Gemeinde Wichtrach / ANA AG
Workshopverfahren ZPP Nr. 7 "Hagacher"

Schlussbericht des Beurteilungsgremiums

Bern, 16. November 2021
ergänzt mit Anhang 3 am 3. April 2023

Abbildung 1: Übersicht der vorgestellten Bebauungsvarianten (vgl. Beilage 1, s. 74).

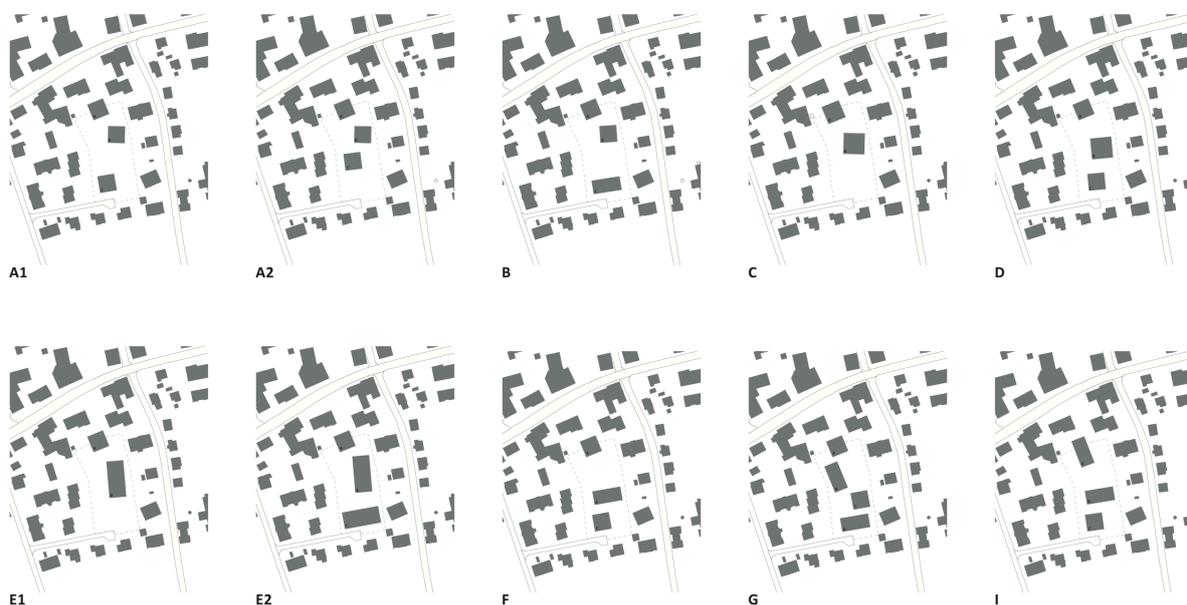
A. Wiesmann: Die Ergebnisse der Analyse waren erstaunlich. Das Ensemble muss auf alle Fälle spürbar sein. Es ist jedoch auch eine Frage der Verhältnismässigkeit der Grössen und Volumen. Es scheint klar, dass im oberen Parzellenteil das Bauernhaus um einen Wohnstock ergänzt wird. Die weiteren Bauten müssen jedoch nicht zwingend dieselben Volumen aufweisen und könnte sich analog der Staatsstrasse am Lochweg orientieren. Dies bietet Platz für eine Hostet im Zwischenraum.

A. Wiesmann: Eine Hostet muss gepflegt werden. Es stellt sich die Frage nach der Zuständigkeit.

A. Fabbris: Es stellen sich Fragen zur Abgrenzung von privaten und öffentlichen Aussenräumen.

- Die Präsentation ist für den 3. Workshop um Geländeschnitte sowie Modellfotos mit Südschatten zu ergänzen.
- Die Setzung des oberen Wohnstocks ist bilateral und noch im Mai 2021 zwischen dem Bearbeitungsteam, M. Marti und dem Fachgremium zu diskutieren und festzulegen.

Abbildung 2: Grundriss und Visualisierung der Passage mit Variante 3.

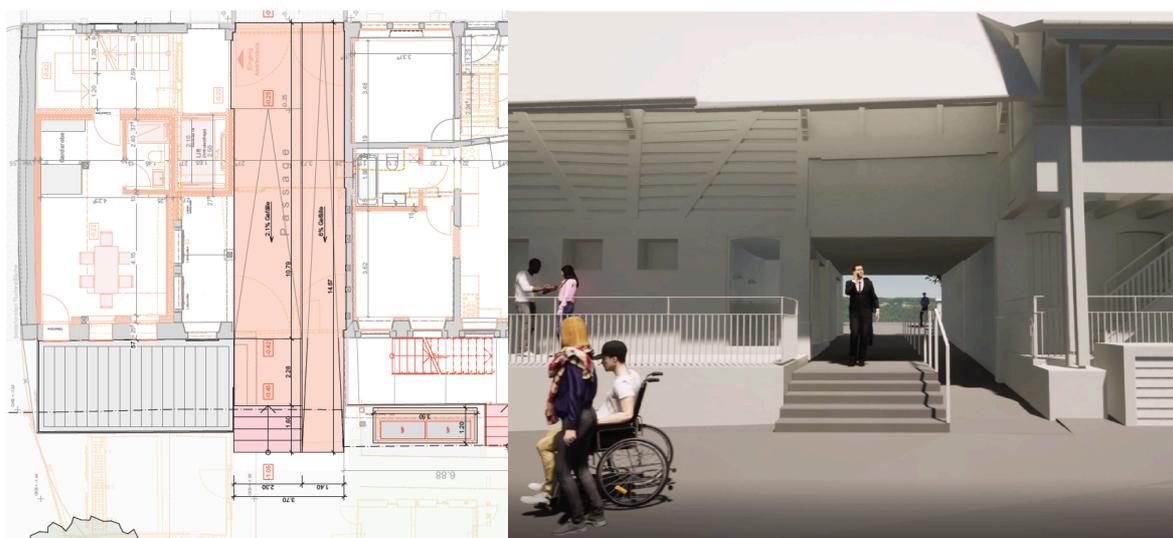
M. Marti: Die Ausdehnung des Aussenraums entspricht der bestehenden Substanz.

A. Wiesmann: Die südliche Rampe ist trotzdem wertvoll und sollte möglichst weiterverfolgt werden.

Abbildung 3: Geländeschnitt mit den Gebäuden A, B und C in der Variante 3 mit je 4 Vollgeschossen.

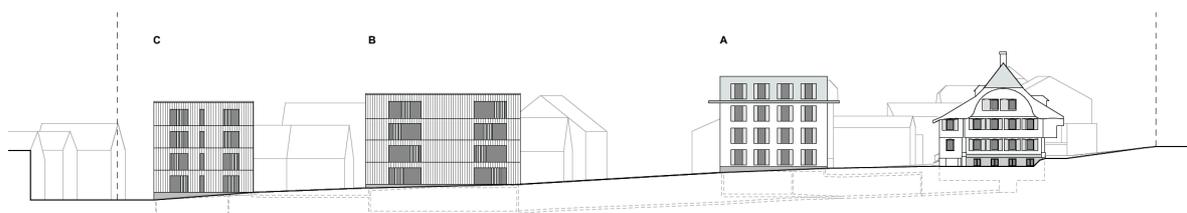
E. Brügger: Politisch liessen sich wohl ein paar Widerstände verhindern, wenn die Dächer diejenigen der Umgebung nicht überragen.

D. Moeri: Es hängt sicher davon ab, wie man das Projekt präsentiert und schön visualisieren kann.

Abbildung 1: Ausschnitt Gestaltungsplan (Stand Januar 2023)

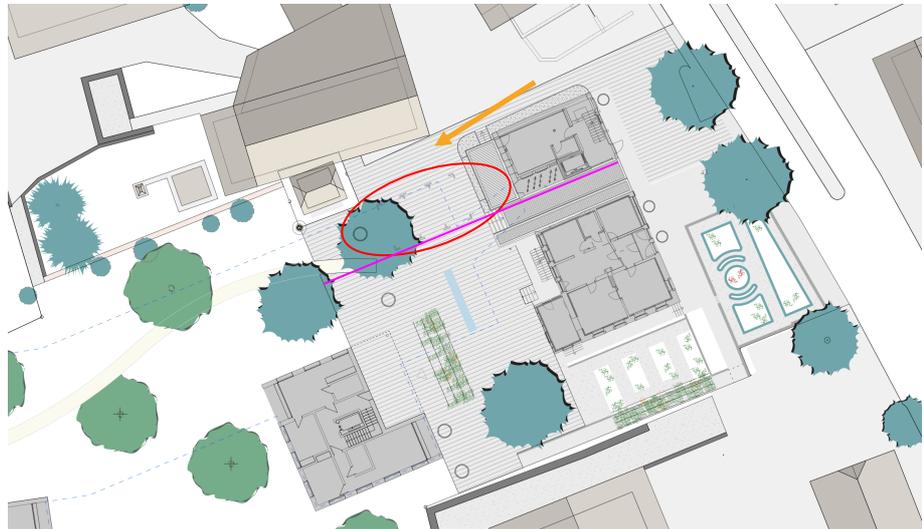
Ergänzend zur Parkierung auf der Ostseite des Bauernhauses sind für die Arztpraxis zusätzlich drei oberirdische Parkplätze (rot umkreist) vorgesehen. Die Zufahrt (oranger Pfeil) zu den Parkplätzen führt nördlich des Bauernhauses über die bestehende befestigte Fläche. Um ein möglichst einfaches Manövrieren der Fahrzeuge zu ermöglichen, wurden die Parkplätze parallel zur Kantonsstrasse aufgereiht.

Die Mitglieder des Beurteilungsgremiums verabschieden den vorliegenden Anhang 3 des Schlussberichtes als verbindliche ergänzende Grundlage für die Überarbeitung der ZPP Nr. 7 «Hagacher» sowie die Erarbeitung einer neuen Teil-Überbauungsordnung:
